# 二子玉川地区の堤防整備に伴う 天端通行に関する意見交換

日 時： 令和4年3月26日（土） 10：00～11：30

国土交通省 関東地方整備局 京浜河川事務所

## 3-2. 天端通行に関する懸念事項等について 【第9回WG配付資料抜粋】

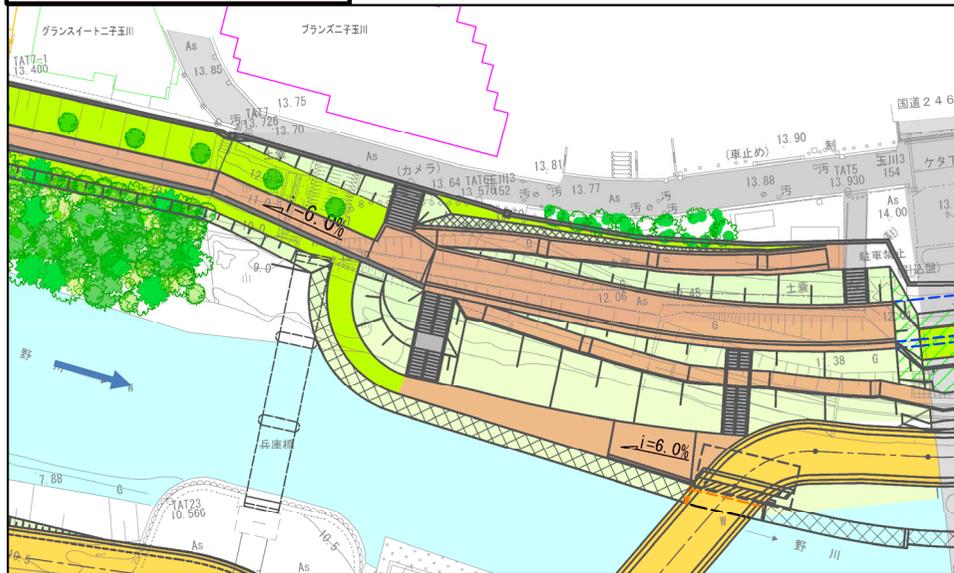
天端通行に関する懸念事項	対策（案）	ページ
<ul style="list-style-type: none"> <li>○通行者からのプライバシーの保護</li> <li>○防犯上の問題</li> <li>○転落の危険性</li> </ul>	目隠しとなる樹木の植樹 マンション側に柵を設置	13ページ 14ページ
<ul style="list-style-type: none"> <li>○通行者により夜間の騒音がひどくなる恐れ</li> <li>○違法駐輪される恐れ</li> </ul>	河川の利用にあたっては、騒音を出したり自転車を放置するなど、他の河川利用者や近隣住民の迷惑となるような使用を行わないよう占用予定者である世田谷区と河川管理者が協力して注意喚起を行うなど適切に対応します。	15ページ
<ul style="list-style-type: none"> <li>○野鳥のエリアに人が往来することの悪影響</li> </ul>	営巣している鳥類は確認されておらず、兵庫島の環境が残るため影響は少ないと考えられる。	16ページ
目隠し植樹に関して	対策（案）	ページ
<ul style="list-style-type: none"> <li>○倒木の危険性</li> <li>○アレルギーへの配慮</li> </ul>	倒木が発生しにくい樹種選定 アレルギーの発生しにくい樹種の選定	17ページ
<ul style="list-style-type: none"> <li>○目隠し樹木の管理について</li> <li>○落葉の清掃作業等の負担</li> </ul>	樹木の管理については、世田谷区に管理していただくことで調整中です。 倒木や落葉に配慮した樹種や配置を検討します。	15ページ
天端通行に関してのご意見	回答	ページ
<ul style="list-style-type: none"> <li>○区道へ抜ける道としてアクセス路も確保されるのであれば、天端を通す必要はない</li> </ul>	谷川排水樋管脇取付道路は、道幅が狭い箇所ができるため、ボトルネックとなることが懸念され、特殊堤の天端を通すことで、通行者を分散した方が良いと考えます。	4ページ

天端の通行に関する懸念事項と、懸念事項に対して、河川管理者及び占用予定者である世田谷区で実施できる対策（案）についてまとめました。

# 3-3. 階段位置の見直し検討

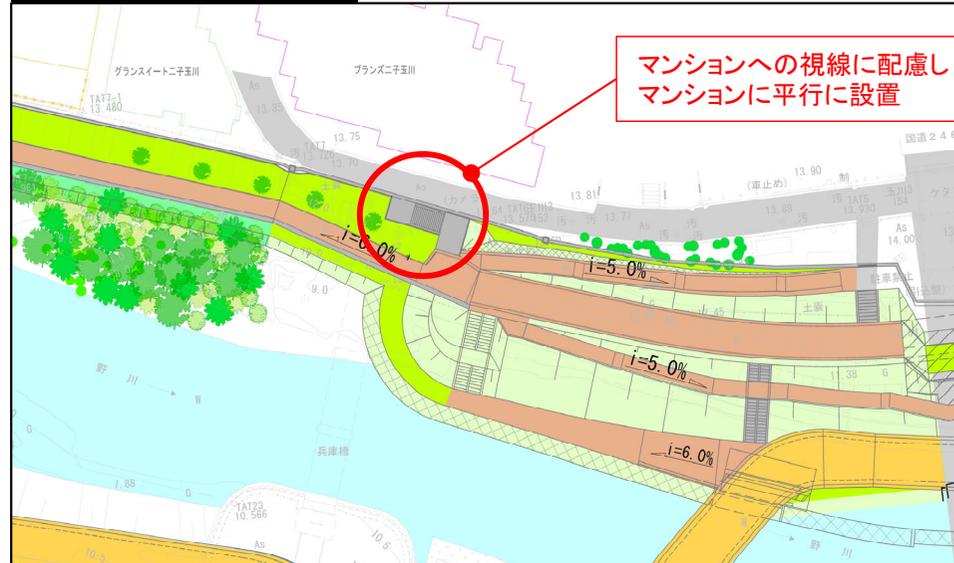
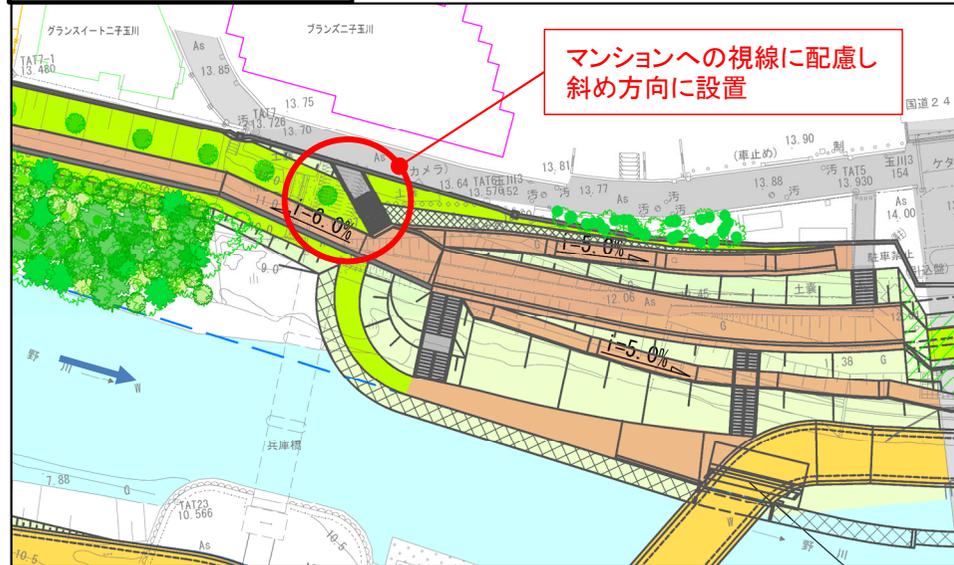
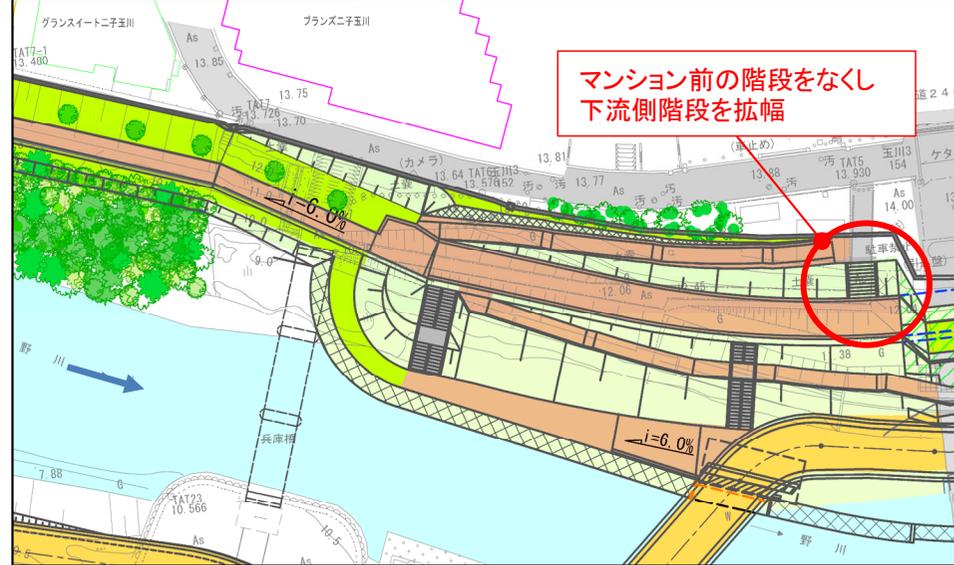
■第9回ワーキングでの意見を受けて、階段位置の再検討を行っています。

案1: 直角階段案

案2: 斜め階段案

案3: 下流側のみ案
